**Verslag huishoudelijke elektrische installatie op laagspanning en zeer lage spanning****Algemeen:**

Referentie: 006-20260831-04	Datum controle: 31/08/2026
Keurder: 006

Eigenaar:	Anny Maes	EAN-code:	Onbekend
Adres installatie:	Ginderbuiten 244, 2400 - Mol	Nummer teller(s):	27001274
		Distributienetbeheerder installatie:	Fluvius
Datum uitvoering installatie:			
☒ Vóór 01/10/1981			
☐ Tussen 01/10/1981 en 01/06/2020			
☐ Vanaf 01/06/2020			
Type:	☒ Wooneenheid ☐ Niet-huishoudelijk ☐ PV ☐ Batterij ☐ Laadpaal

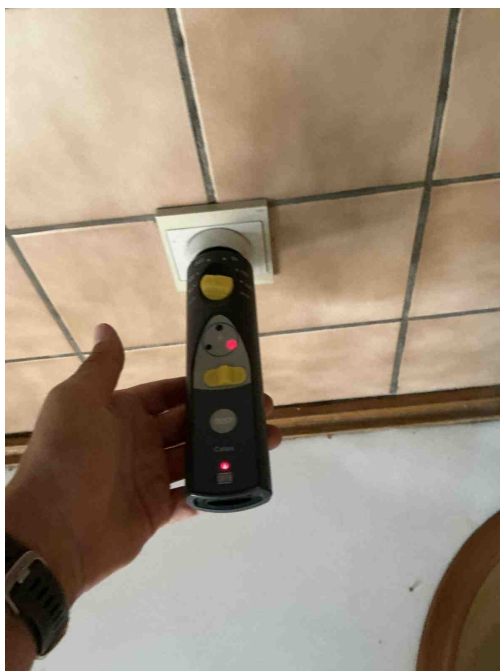
C21 - Het gebruik van geleiders van het type VOB, zonder bijkomende afscherming is niet toegestaan (Boek 1: 5.2.9.6).
Opmerking: O.a. badkamer

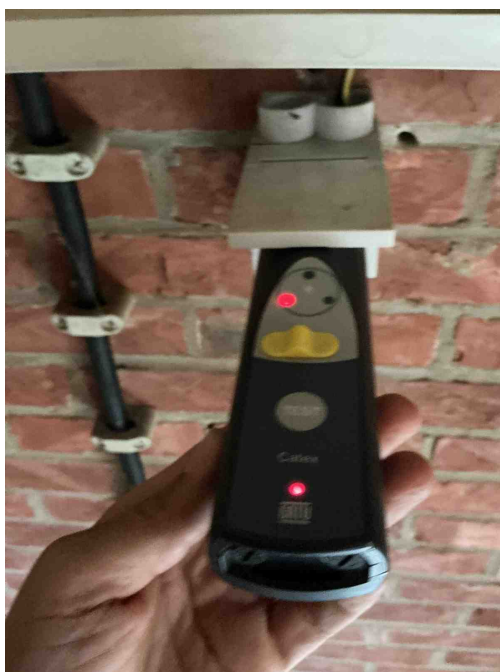
A16 - Er is geen continuïteit van de beschermingsgeleider van de contactdoos (Boek 1: 5.4.3.4).
Opmerking: O.a. badkamer, keuken

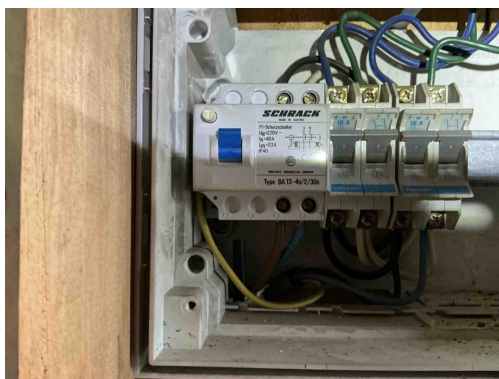
A16 - Er is geen continuïteit van de beschermingsgeleider van de contactdoos (Boek 1: 5.4.3.4).
Opmerking: O.a. badkamer, keuken

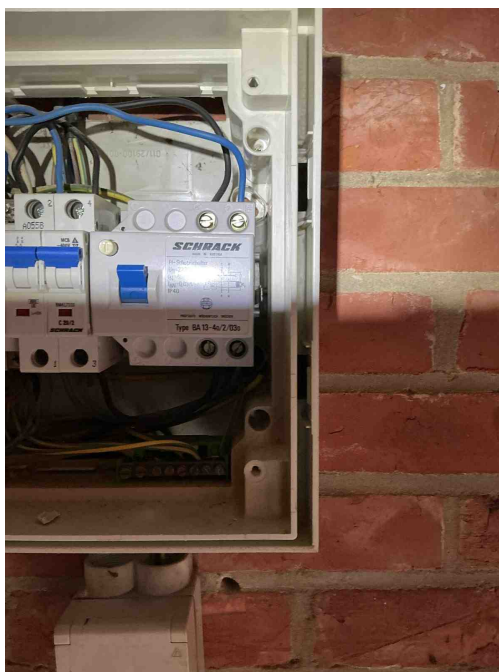
D24 - De differentieelstroombeschermingsinrichtingen die worden geplaatst in huishoudelijke installaties dienen tenminste van het type A te zijn (Boek 1: 5.3.5.3).

Opmerking: O.a. gevoelige Diff, hoofddiff

D04 - De hoofddifferentieelstroominrichting is niet verzegelbaar (Boek 1: 4.2.4.3).

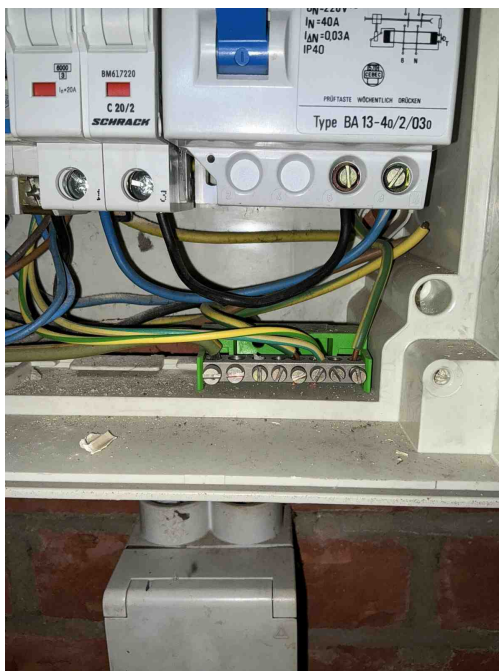
D24 - De differentieelstroombeschermingsinrichtingen die worden geplaatst in huishoudelijke installaties dienen tenminste van het type A te zijn (Boek 1: 5.3.5.3).

Opmerking: O.a. gevoelige Diff, hoofddiff

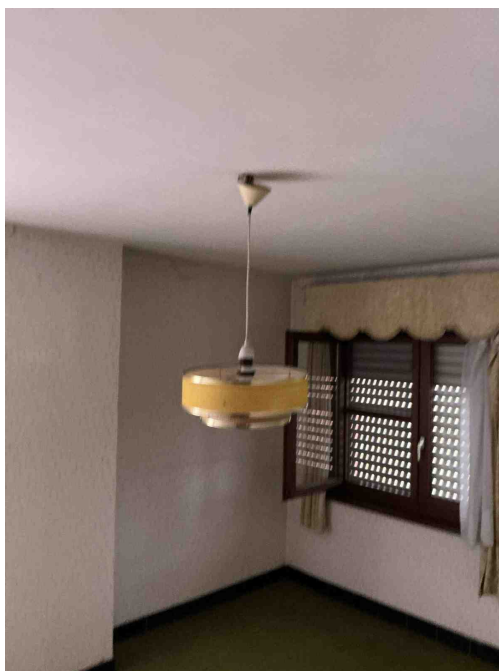
C04 - De waarde van de beveiliging tegen overbelasting is niet in overeenstemming met de leiding of verbruiker stroomafwaarts (Boek 1: 4.4.1.1).

Opmerking: O.a. bord2 automaat u16A

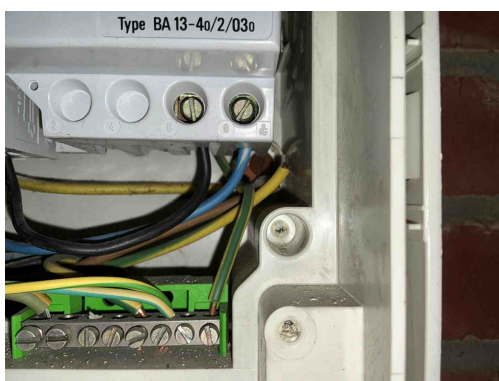
T21 - Het elektrisch materieel is niet geplaatst volgens de voorschriften van de fabrikant/ regels van goed vakmanschap . (Boek 1: 1.4.1.3)

Opmerking: O.a. schroeven bord2, aansluiting automaat bord2, schroeven bord1, lamp slaapkamer 1,...

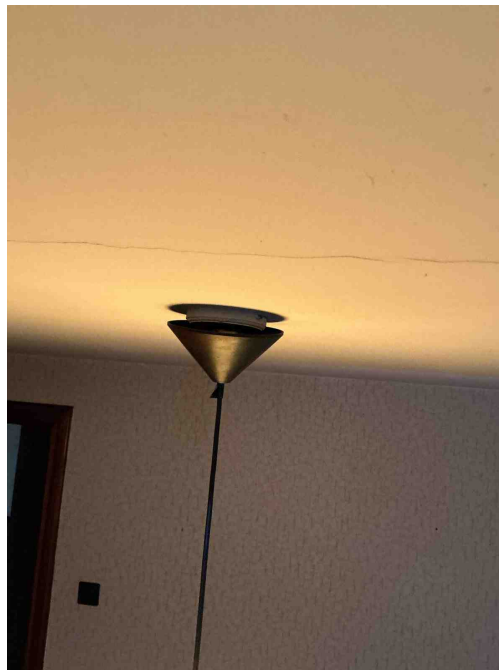
T21 - Het elektrisch materieel is niet geplaatst volgens de voorschriften van de fabrikant/ regels van goed vakmanschap . (Boek 1: 1.4.1.3)

Opmerking: O.a. schroeven bord2, aansluiting automaat bord2, schroeven bord1, lamp slaapkamer 1,...

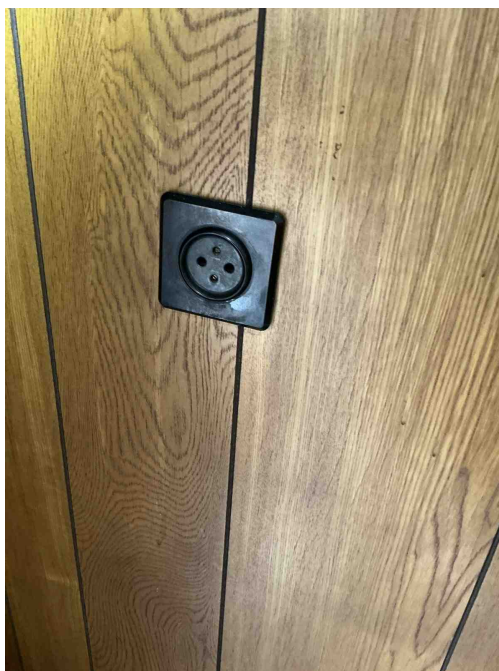
T21 - Het elektrisch materieel is niet geplaatst volgens de voorschriften van de fabrikant/ regels van goed vakmanschap . (Boek 1: 1.4.1.3)

Opmerking: O.a. schroeven bord2, aansluiting automaat bord2, schroeven bord1, lamp slaapkamer 1,...

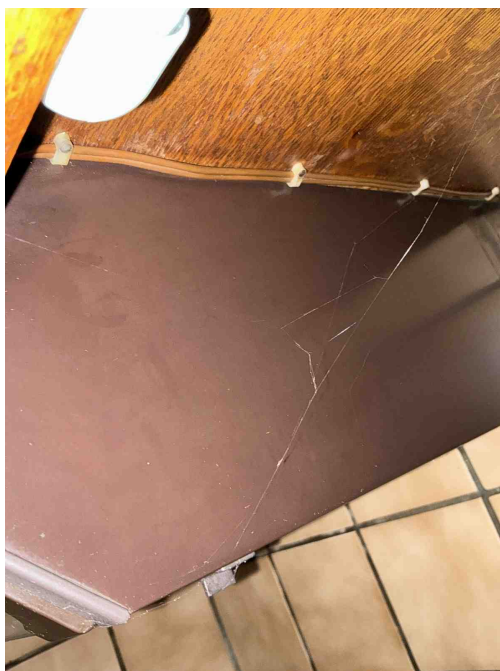
T11 - De contactdozen waarvan de toegekende stroomsterkte maximaal 16A en de toegekende spanning maximaal 250V bedraagt en niet bedoeld zijn voor de voeding van een of meerdere verbruikstoestellen voor een specifiek doel en niet geplaatst zijn in of op schakel- en verdeelborden, beschikken niet of IPXX-D (incl. gemeenschappelijke delen residentieel geheel) (Boek 1: 4.2.2.3/5.3.5.2).

Opmerking: O.a. badkamer, keuken

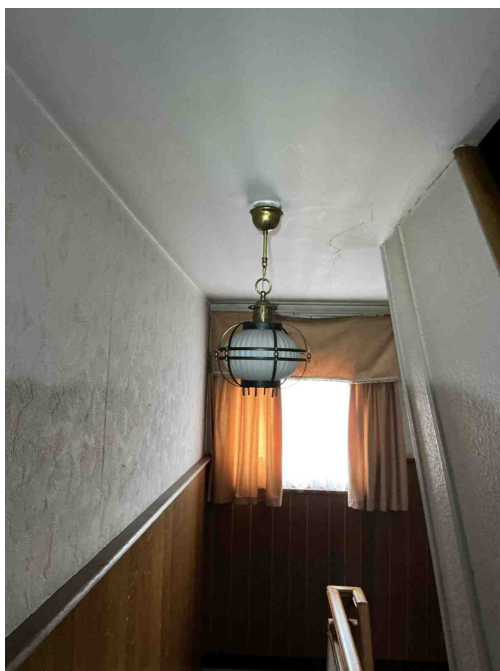
B06 - Het elektrisch verdeelbord heeft niet de minimale beschermingsgraad IPXX-B in een gewone ruimte (Boek 1: 4.2.2.3).
Opmerking: O.a. bord1
